Commissione Tecnica di Verifica dell'Impatto Ambientale – VIA e VAS

Parere n. 341 del 24 ottobre 2022

Progetto:	<p><i>Variante ex Art. 169 Dlgs n. 163/2006</i></p> <p><i>Tratta AV/AC Terzo Valico dei Giovi. VAR 031 SSE Bivio Corvi – Variante Adeguamento Sottostazione Elettrica di Bivio Corvi</i></p> <p>ID_VIP 8515</p>
Proponente:	<p><i>R. F. I. Rete Ferroviaria Italiana S.p.A.</i></p>

Figura 2 – Piazzola IN21 – Planimetria di confronto tra progetto approvato (blu) e progetto in variante (rosso)

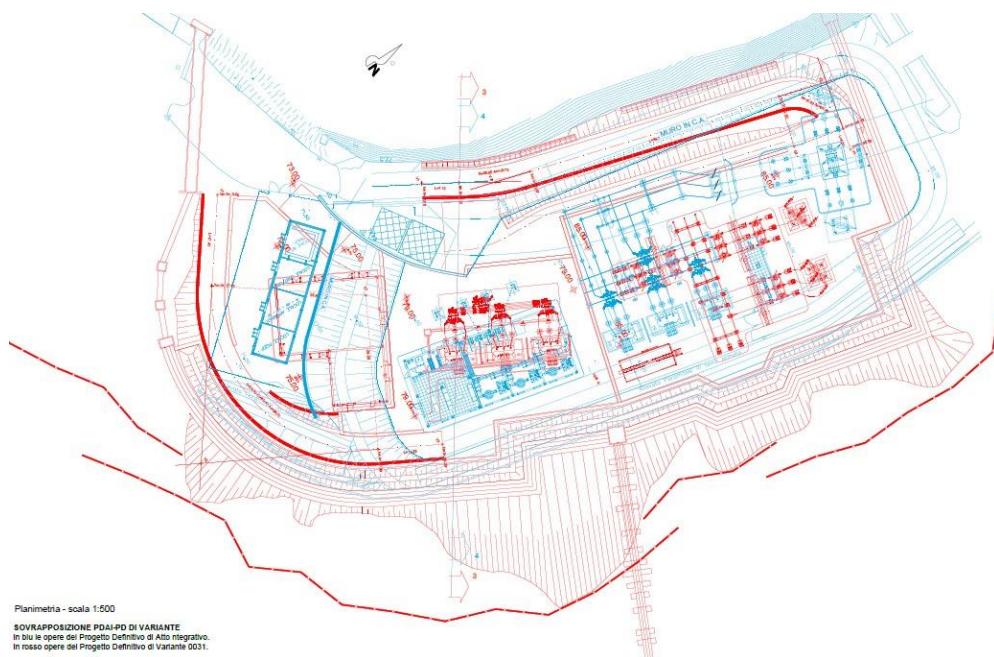
La variante prevede l'ubicazione del piazzale tecnologico all'interno dell'ex cava Serra e l'organizzazione dello stesso su tre livelli distinti come di seguito descritto

- Piazzale competenza TERNA (quota +85.00m s.l.m.): Stacco ENEL sulla Linea A.T. e locale contatori;
- Piazzale competenza RFI (quota +79.00m s.l.m.): Sottostazione elettrica 132/3kV;
- Piazzale competenza TERNA/RFI (quota +75.00m s.l.m.): Fabbricati sicurezza e SSE

La sovrapposizione tra configurazione approvata (in blu) e quella in variante (in rosso) riportata in pianta in Figura 2 e in sezione trasversale Figura 3.

Infine, con riferimento al piazzale, considerato che le dimensioni sono equivalenti nelle due soluzioni (progetto approvato e variante), non vi sono elementi di incompatibilità paesaggistica: il nuovo layout, rispetto al precedente, prevede esclusivamente una riorganizzazione interna dell'area.

Figura 4 – Fabbricato FA21 – planimetria di sovrapposizione del progetto approvato (in blu) e in variante (in rosso).

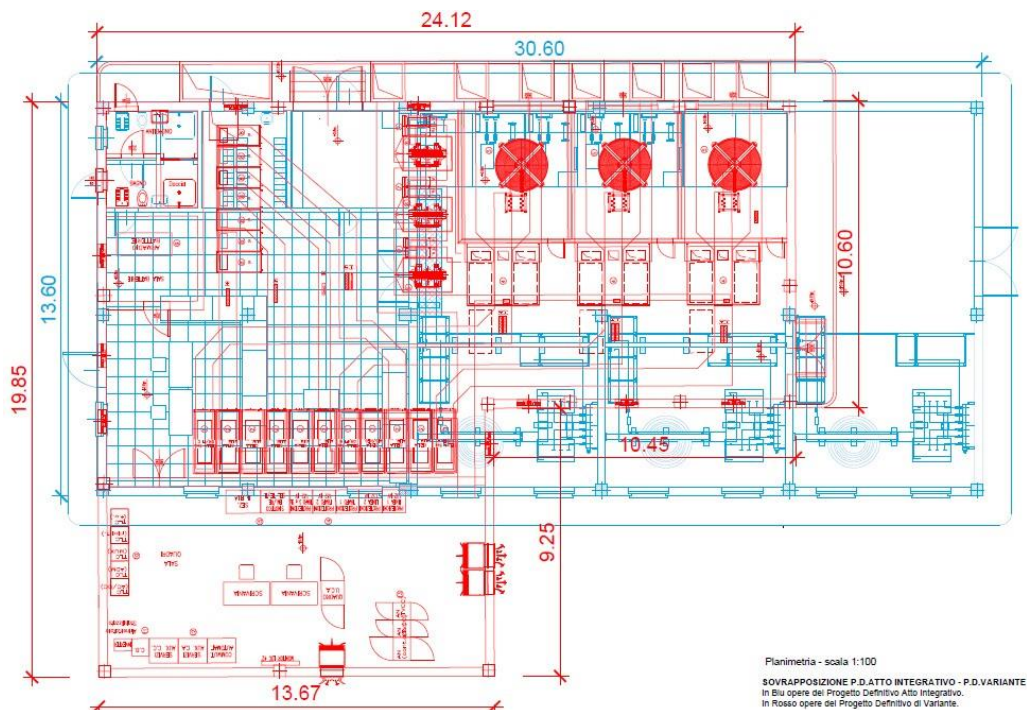
Il fabbricato di sicurezza FA21 SSE Bivio Corvi avrà localizzazione lievemente diversa all'interno del piazzale e geometria differente come visibile nell'immagine che segue che riporta la sovrapposizione tra la configurazione approvata (in blu) e quella in variante (in rosso) in pianta.

Per quanto riguarda i nuovi fabbricati, le variazioni geometriche non riguardano le altezze, pertanto gli ingombri complessivi sul piazzale risultano equivalenti.

Figura 5 – Fabbricato FA22 – planimetria di sovrapposizione del progetto approvato (in blu) e in variante (in rosso).

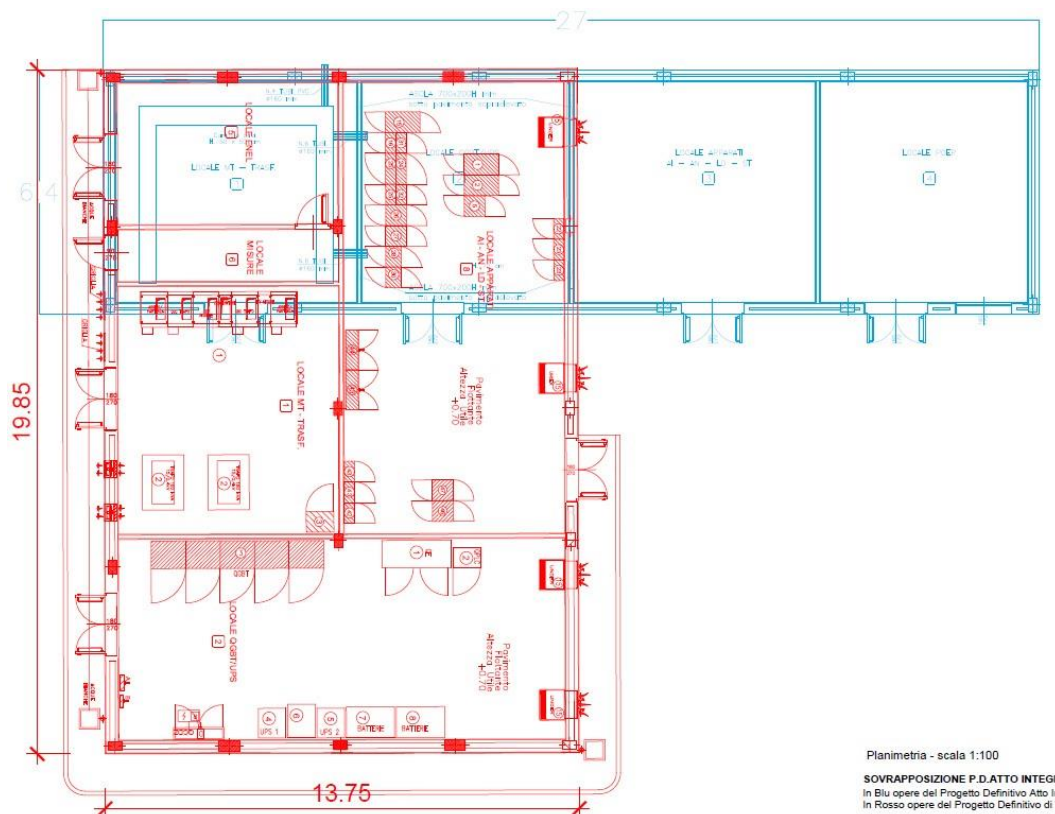
Il fabbricato FA22 avrà localizzazione lievemente diversa all'interno del piazzale e geometria differente come visibile nell'immagine che segue che riporta la sovrapposizione tra la configurazione approvata (in blu) e quella in variante (in rosso) in pianta.
